工程指示 / 要求簡箋(E.I.)

工程指示編號：EI/9790/18

工程名稱：觀塘裕民坊

工程項目：回覆試水箱拆圖問題

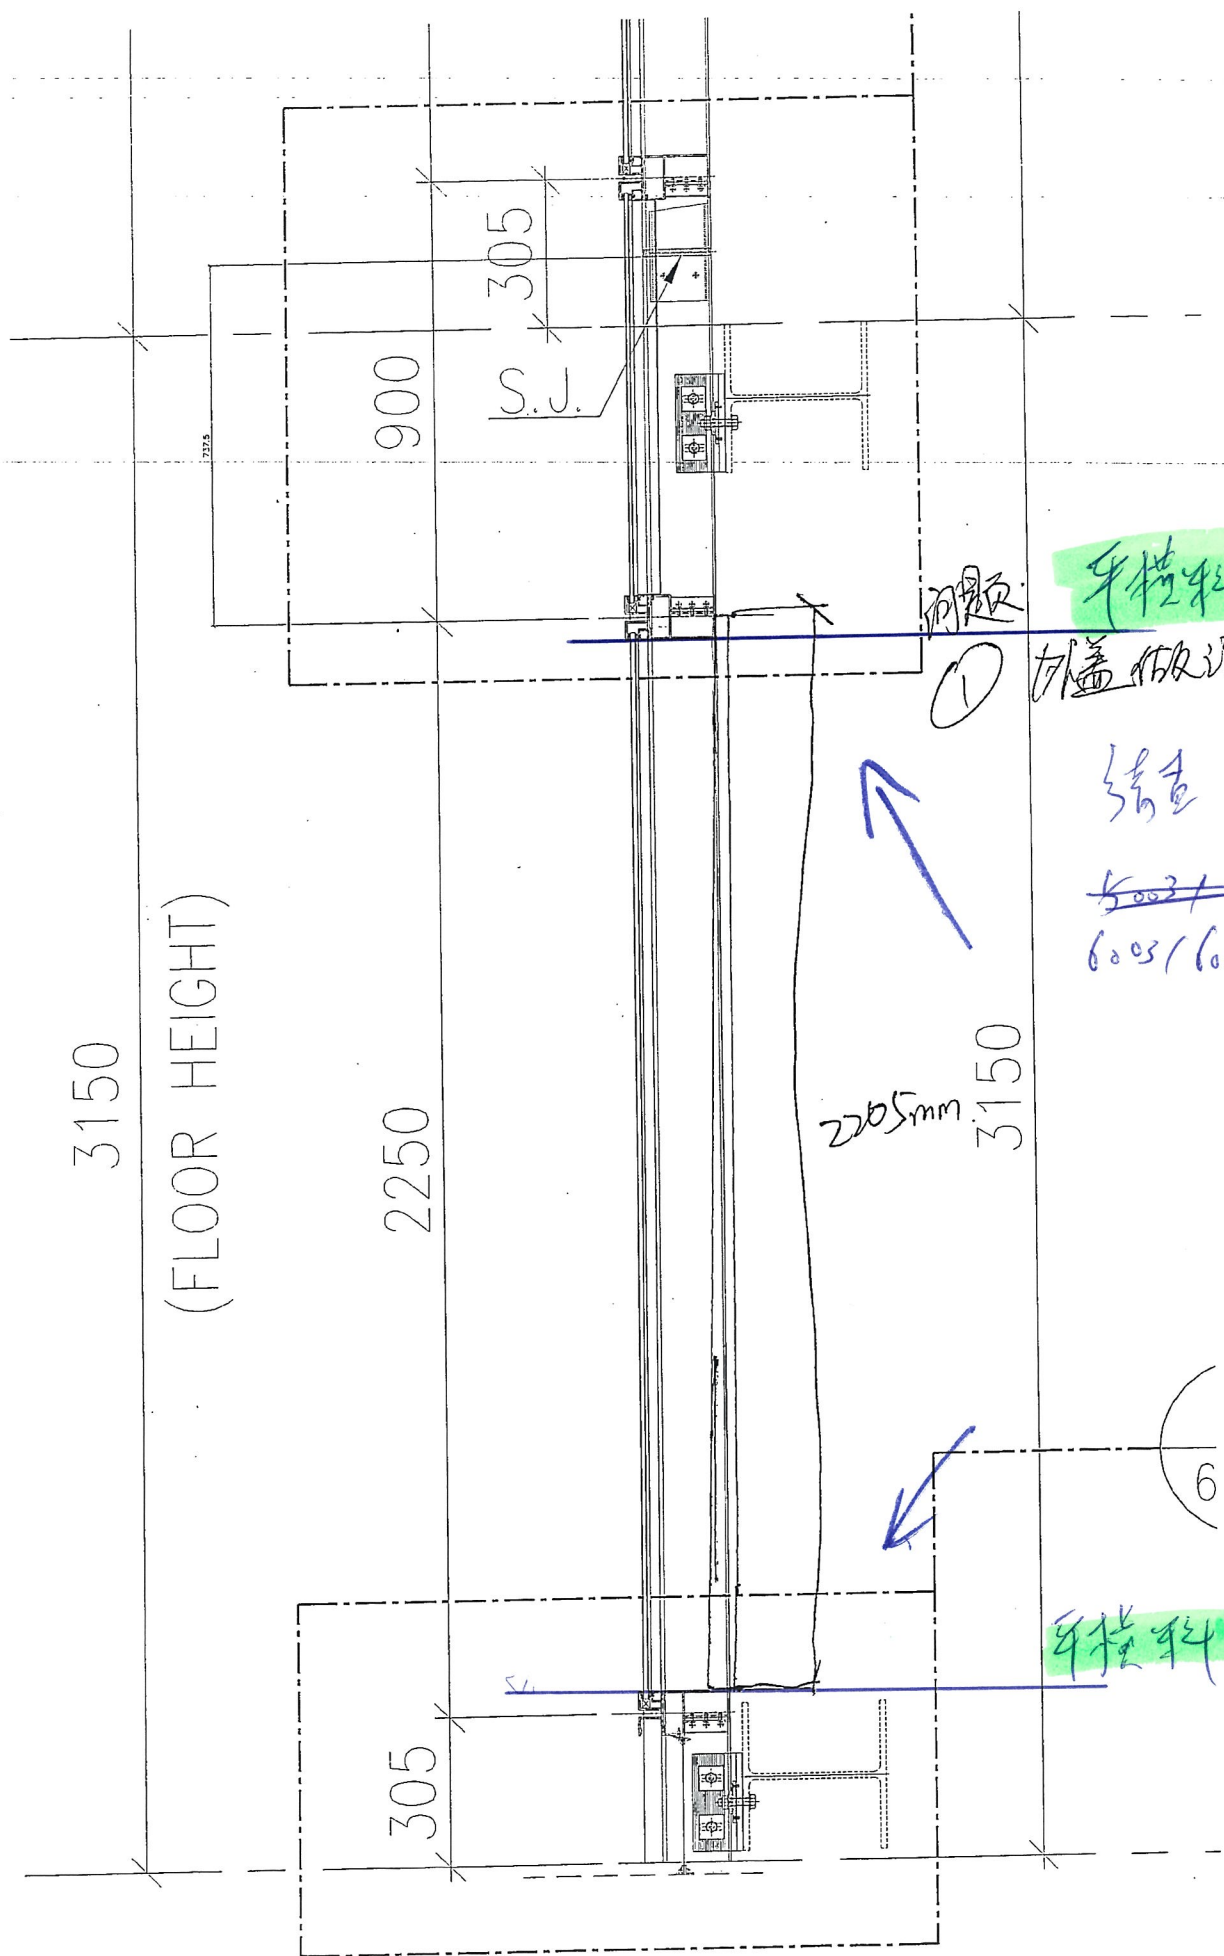
问题

外盖做法

① 要玻璃板河

② 要背板，中間開 $\phi 100$ 圓孔
(M111) (不要棉)

③ 要書，見後頁

請注意

做窗套此料前要唧膠

由廠拍水單被料

因要預留位置

橫料，上下各縮0.5mm.

給現場開端防水
